COMUNE DI CONVERSANO
AREA 9 – AMBIENTE DECORO E RESILIENZA URBANA LAVORI PUBBLICI

OGGETTO: Osservazioni sul “Progetto per la realizzazione di un impianto eolico costituito da 6 aerogeneratori di potenza unitaria pari a 6,8 MW, per una potenza complessiva di 40,8 MW, ubicato nei comuni di Turi (BA), Rutigliano (BA) e Conversano (BA), incluse le relative opere di connessione alla RTN ricadenti anche nei comuni di Casamassima (BA) e Acquaviva delle Fonti (BA), oltre ad un sistema di accumulo da 30 MW (cod. MYTERNA n. 202301232)”.

OSSERVA QUANTO SEGUE:

Immagine 5 –Localizzazione UCP Grotte “Inghiottitoio masseria jaia” (SitPuglia)

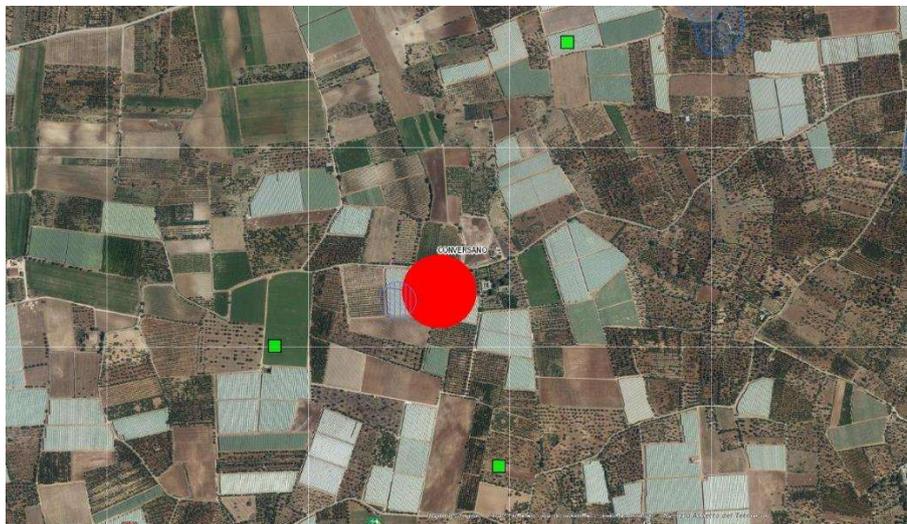
Si richiede integrazione documentale mancante per i rispettivi elaborati analizzati: 070 capitolo 6.1. “Verifica della percezione rispetto ai beni del PPTR”; 046 “Analisi di visibilità” (cap. 3.3) e 047 “Fotoinserimenti” (cap. 2) consistenti in ulteriori punti di presa per fotoinserimenti e *rendering*, prospicienti all’area individuata nell’elaborato per il punto di interesse del PPTR “Componenti geomorfologiche” - UCP grotte : “Inghiottitoio della masseria Jaia”, nel buffer del quale ricade il cavidotto ed intorno a cui si localizzano tutti e tre i suddetti aerogeneratori come evinto dalla tavola elaborato 010 “Inquadramento su PPTR” (*Immagine 5*)

Immagine 6 –Dimensioni dell’aerogeneratore proposto Modello V 162-6,8 da 6,8 MW

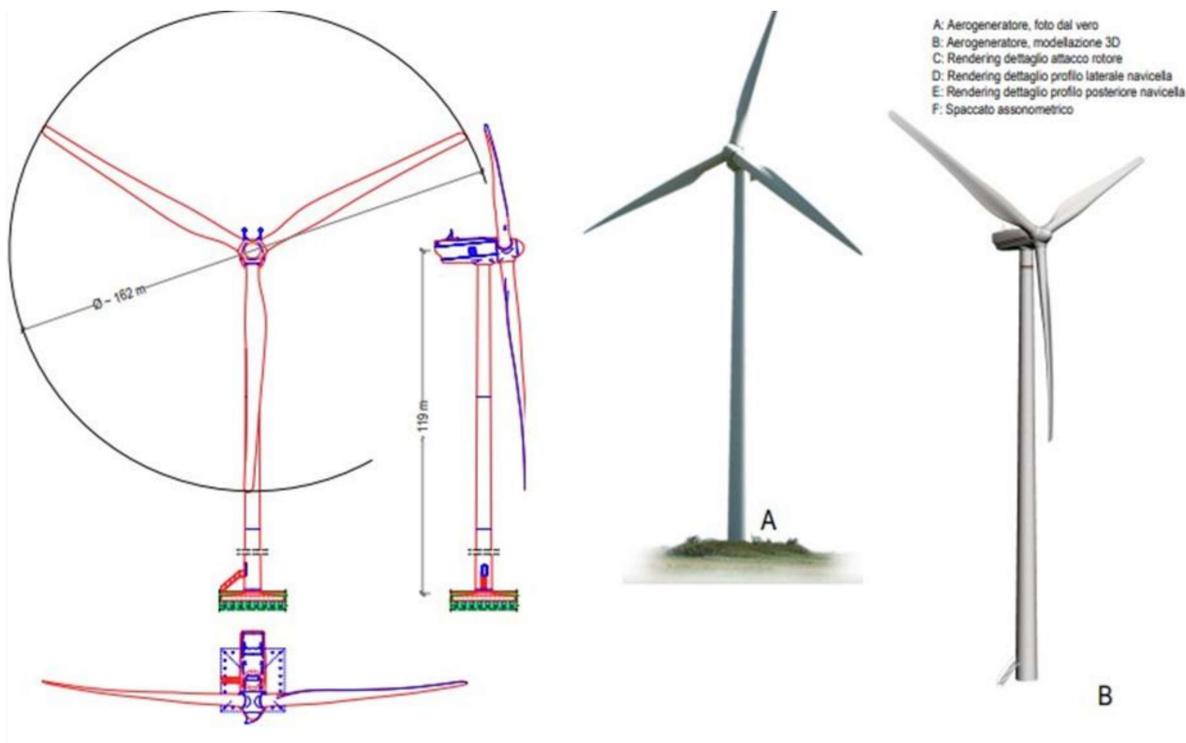
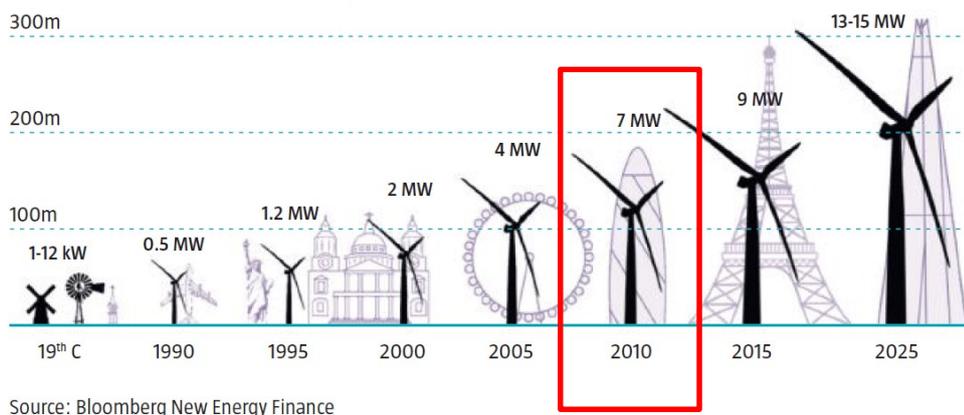
Gli aerogeneratori previsti sono tra i più grandi attualmente disponibili sul mercato. (Immagini 6 e 7)

Immagine 6 – Distanza dell'abitazione dall'aerogeneratore WTG04

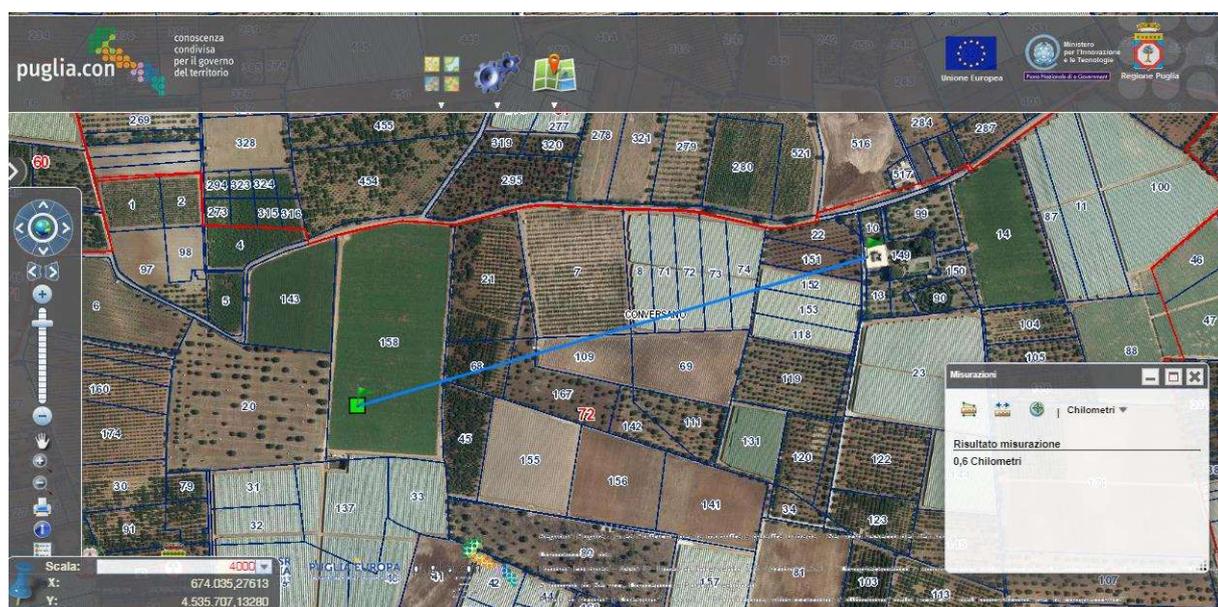
Nei vari elaborati, inoltre, non si citano gli effetti dell'impatto visivo rispetto all'abitazione presente al foglio 72 p.lla 149 ivi preesistente, distante da tutti e tre gli aerogeneratori meno di un km, e per tanto considerabile sotto tutti gli aspetti come un recettore sensibile (Immagine 6, 7 e 8).

In base allo studio proposto, quindi si richiede un'ulteriore analisi degli aspetti sottoelencati rispetto a quanto riportato nell'elaborato 054 "Interferenze del parco con il sistema antropico:

- **Impatto sulla Qualità della Vista**
 - **Dominanza Visiva:** Gli aerogeneratori saranno un elemento dominante nel campo visivo. Gli abitanti degli edifici individuati vedranno 3 strutture alte quasi 20 volte la loro abitazione situate su tre diverse angolazioni nella visuale totale; prospettiva che può risultare opprimente.
- **Misure compensative per i recettori sensibili presenti entro un km dagli aerogeneratori:**
 - Le attuali distanze adottate tra gli aerogeneratori, risultano essere le minime consigliate dalle linee guida vigenti. (*Immagine 10*)
 - Possibilità di offrire metodi compensativi alternativi concreti.

Diagramma della Linea di Vista Possiamo creare un diagramma di linea di vista per visualizzare l'impatto degli aerogeneratori sul campo visivo di un abitante con altezza media di 1,65 m.

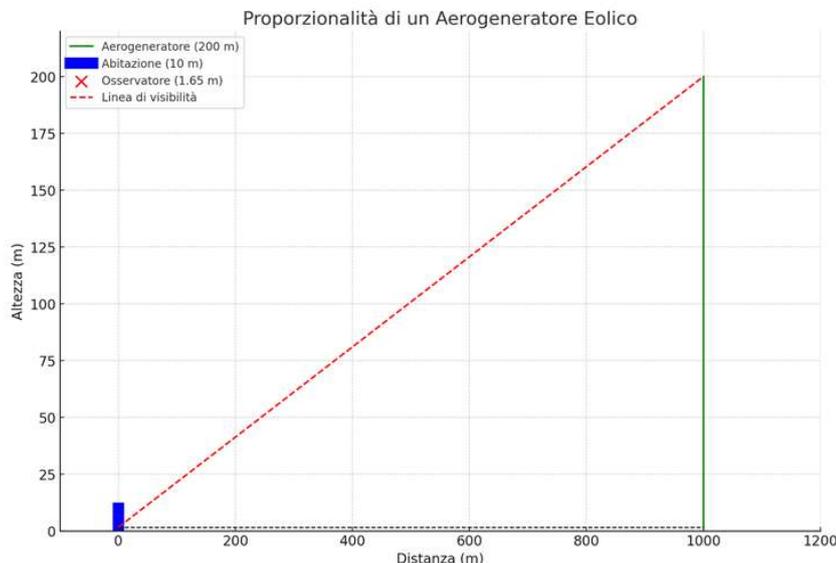
Per valutare l'impatto visivo dei 3 aerogeneratori di 200 metri di altezza (dislocati su tre angoli visuali distinti dell'abitazione), dal punto di vista di un osservatore situato nella proprietà citata, più in generale in proporzione ad un'abitazione di altezza non superiore a 10 metri situata entro un raggio di un chilometro dalle torri eoliche proposte, possiamo considerare i seguenti aspetti:

- Considerazioni sull'Impatto Visivo del Parco
 - Proporzioni Relative: A una distanza di 1 km, un aerogeneratore di 200 metri apparirà molto grande nel campo visivo degli abitanti.
 - Campo Visivo: Da un'abitazione di 10 metri con un angolo a 360° di vista senza ostacoli, gli aerogeneratori domineranno il panorama degli abitanti.
